Fakultní nemocnice Královské Vinohrady
REKONSTRUKCE STÁVAJÍCÍCH PROSTOR ONKOLOGIE

ZMĚNOVÝ LIST

List č.: ZL 04

Datum: 15. 07. 2025

PŘÍLOHA Č. 1 – Fotodokumentace

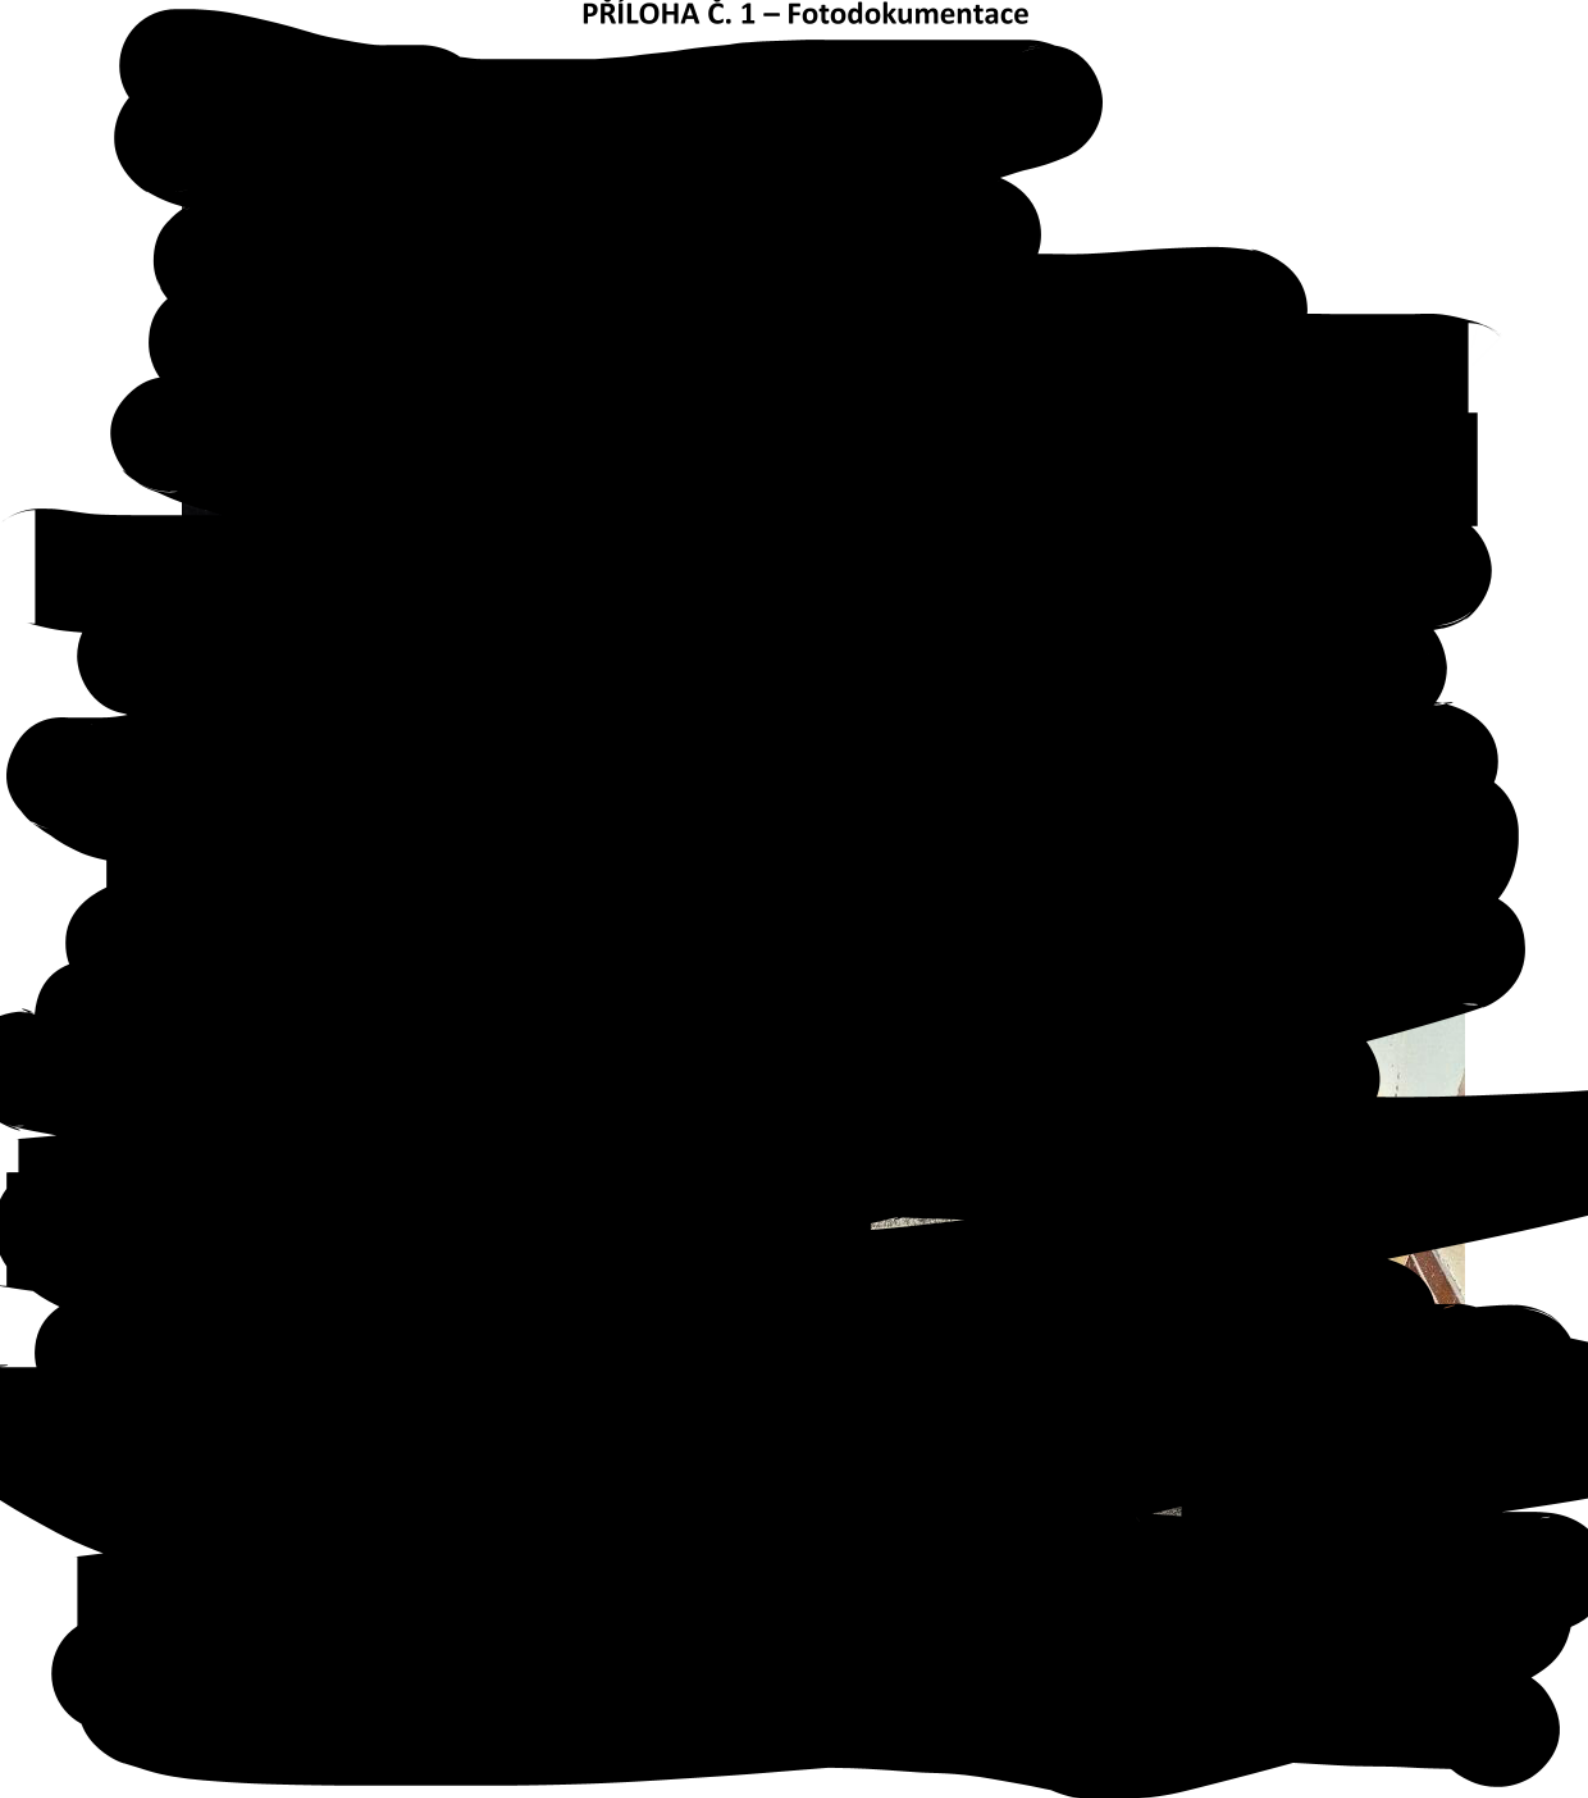
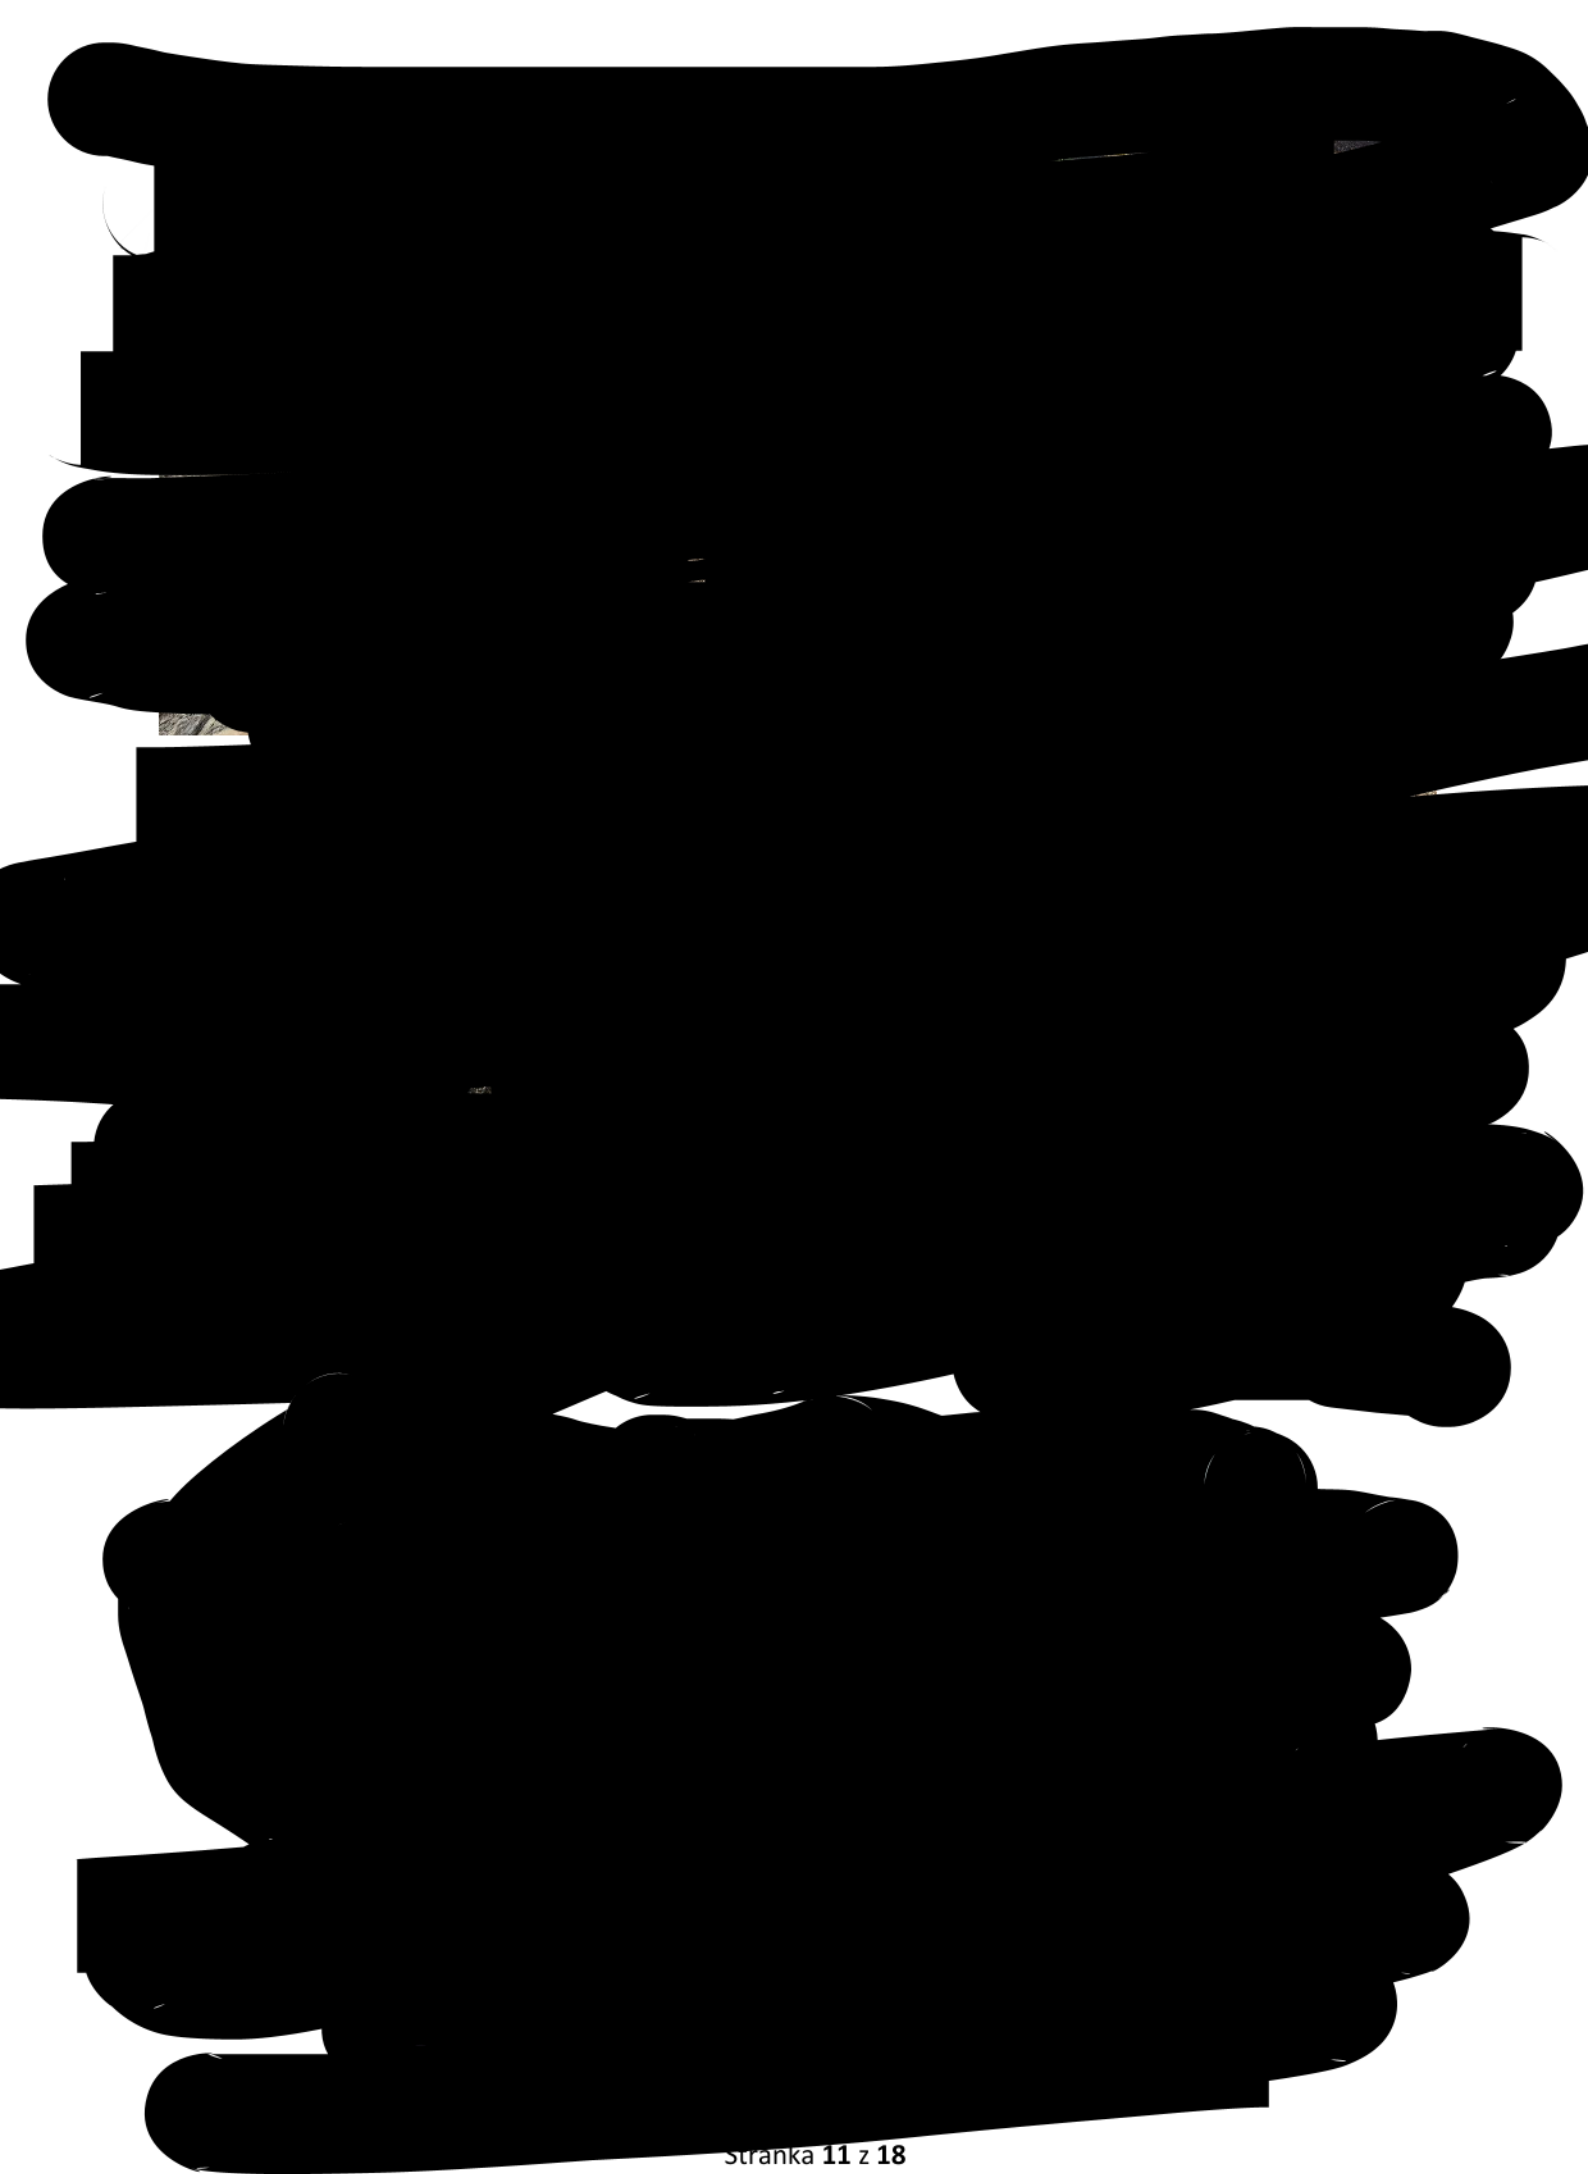
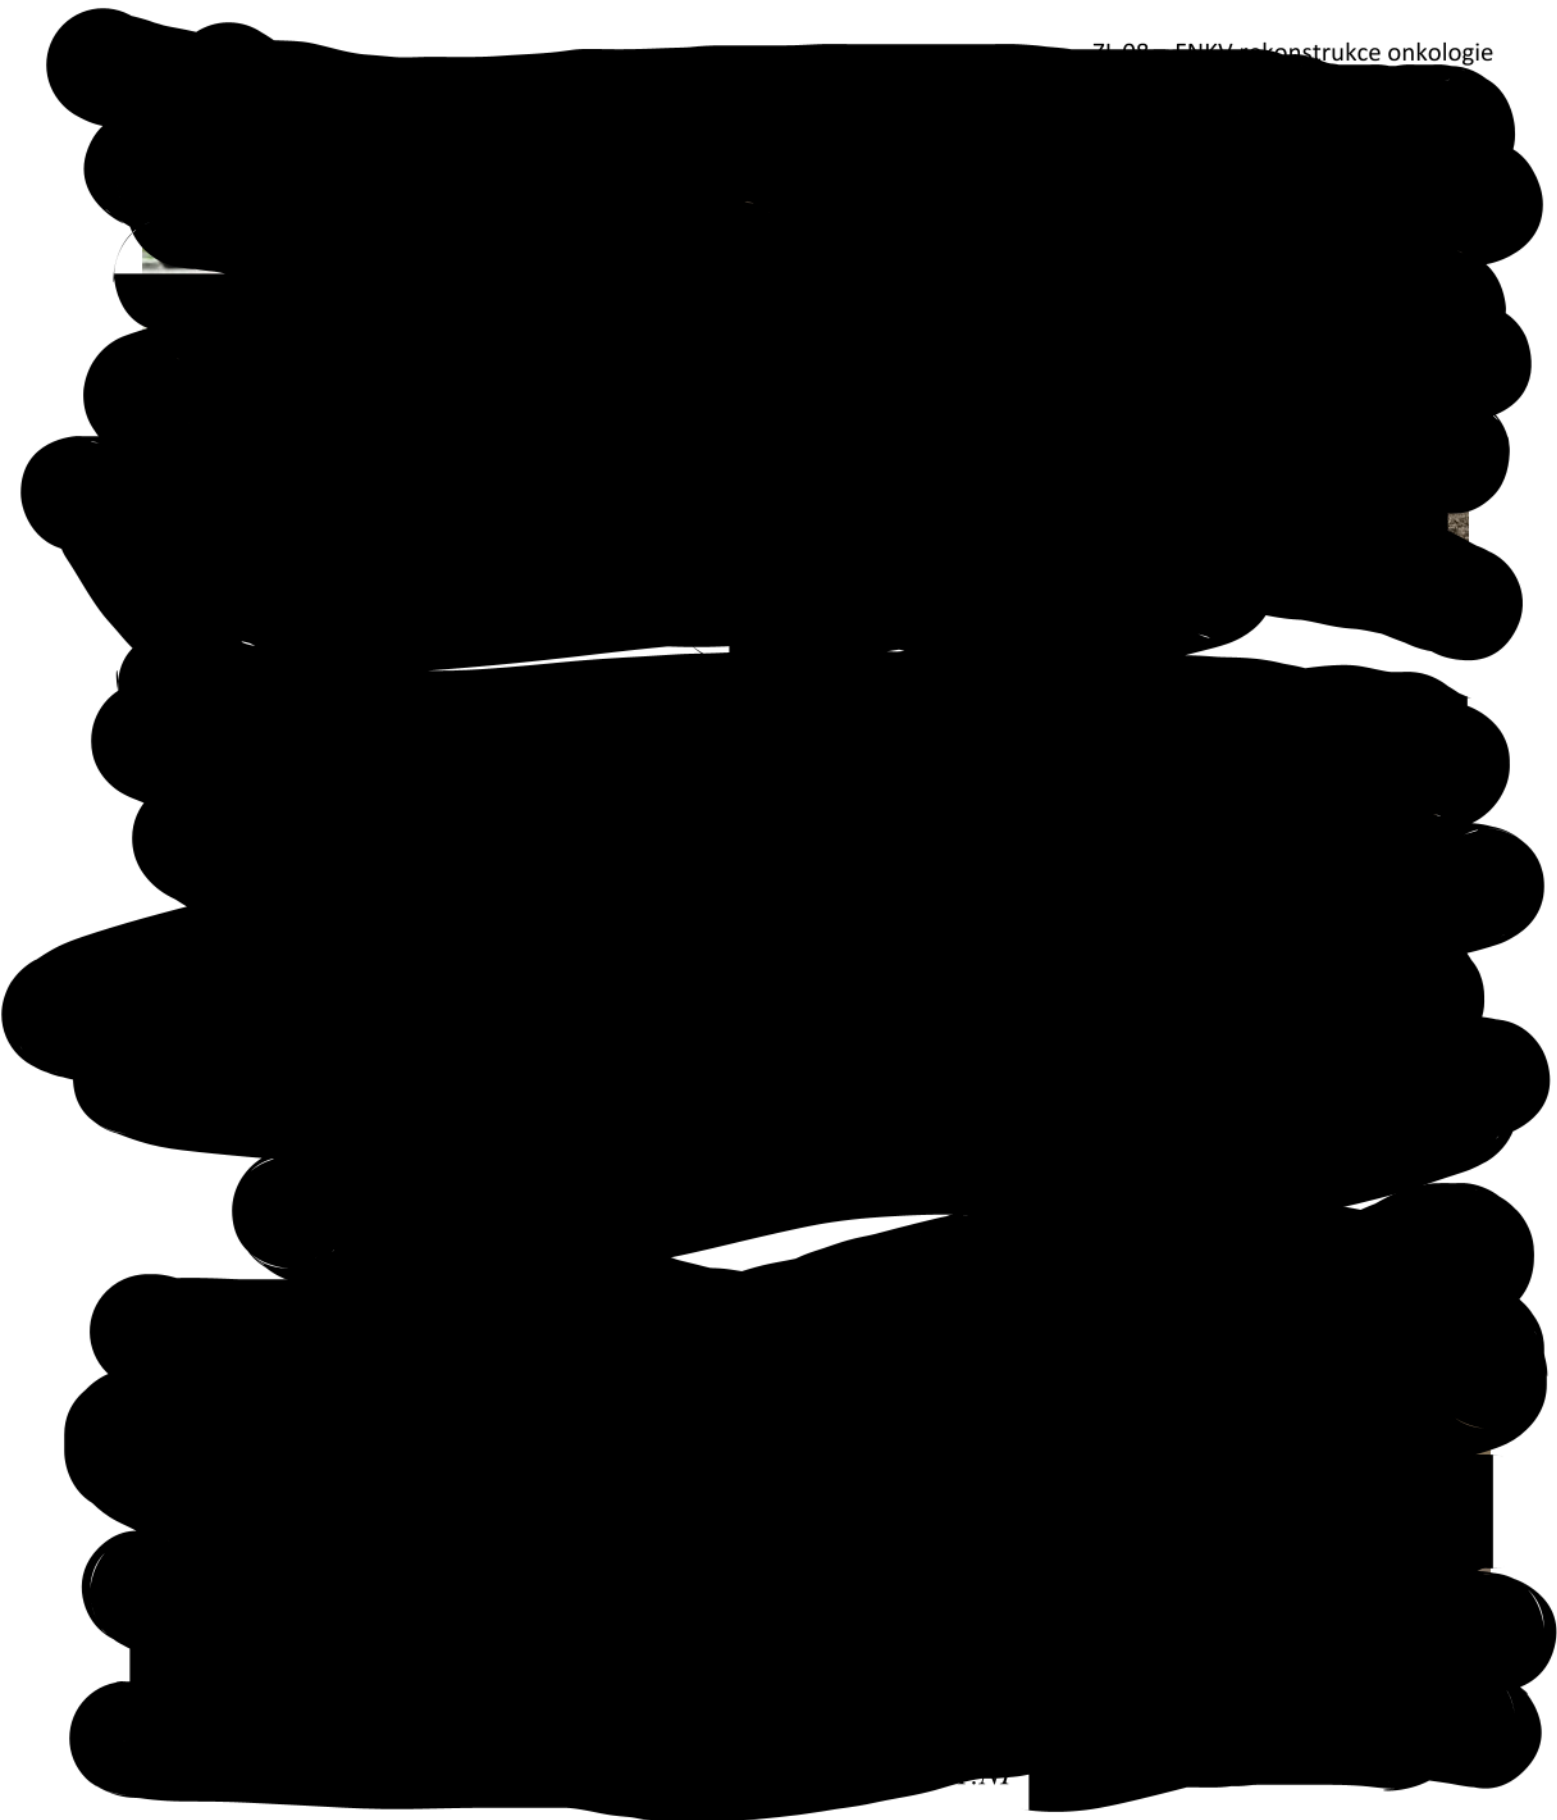
Během bouracích prací prováděných ve 2.NP bylo zjištěno, že stav stávajících stoupacích rozvodů kanalizace je nevyhovující z důvodu zanesení nebo nebylo možné se novou kanalizací napojit z důvodu malých průměrů stávajících litinových svislých svodů (DN50 a DN75).

U kanalizací označených K2, K3, K4 a K5 byly důvodem výměny hlavně nevyhovující dimenze stávajícího stoupacího rozvodu. Bylo proto provedeno obsekání a vybourání stávající litinové kanalizace a stoupací rozvod byl kompletně z 2.NP až do 1.PP vyměněn za nové plastové potrubí DN110.

Kanalizace označená K6 měla nevyhovující dimenzi a nebylo možné zjistit, kde se napojuje na ležatý svod, protože přístavba není podsklepená. Po dohodě s investorem a autorským dozorem byla navržena nová trasa kanalizace s napojením do uličního řádu do stávající šachtice. Nová trasa je vedena přes chodbu v 1.NP (m. č. A.00.022), kde bylo provedeno vybourání podlahy, výkop a průraz betonovým základovým pasem. Šachtice se nacházela pod živičným krytem komunikace, proto bylo zapotřebí provést zaměření umístění stávající šachtice, proříznutí a vybourání živičného krytu a obnažení šachtice včetně výkopu. V trase výkopu se nacházel stávající kabelový rozvod a uzemnění, část výkopu bylo proto nutné provést ručně. Vstup do šachtice byl dozděn a osazen litinovým poklopem v úrovni stávající komunikace. Po montáži kanalizace bylo provedeno zaměření autorským dozorem a bude vypracována dokumentace skutečného provedení. Následně byla kanalizace obsypána pískem a postupně po hutněných vrstvách zasypána do úrovně stávající komunikace.

Trasa kanalizace K8 musela být změna z důvodu zjištěné sklady stropu nad 1.NP, ve stropě se totiž nacházely ocelové nosníky, přes které nebylo možné vést potrubí. V součinnosti s autorským dozorem byla navržena nová trasa vedoucí ve 2.NP mezi nosníky a svislý svod v 1.NP je veden podél příčky v čekárně (m. č. A.00.009). Svislý svod odhlučněn zvukovou izolací a je opláštěn sádkartonem. V 1.PP jsou provedeny jádrové vrty přes stěny a kanalizace je napojena u obvodové stěny do stávajícího ležatého svodu.

Část ležaté kanalizace zavěšené pod stropem chodby (mezi místy napojení kanalizací K2-K5) byla v nevyhovujícím stavu (zanešená) a nebyl dodržen spád, kanalizace byla prověřená. Po dohodě s technickým dozorem, investorem a autorským dozorem byla nahrazena tato část novým rozvodem.

Při montáži nových rozvodů vody bylo zjištěno, že na hlavním přívodu vody není možné kompletně uzavřít vodu. Uzávěry byly nefunkční, proto byla dohodnuta jejich výměna.
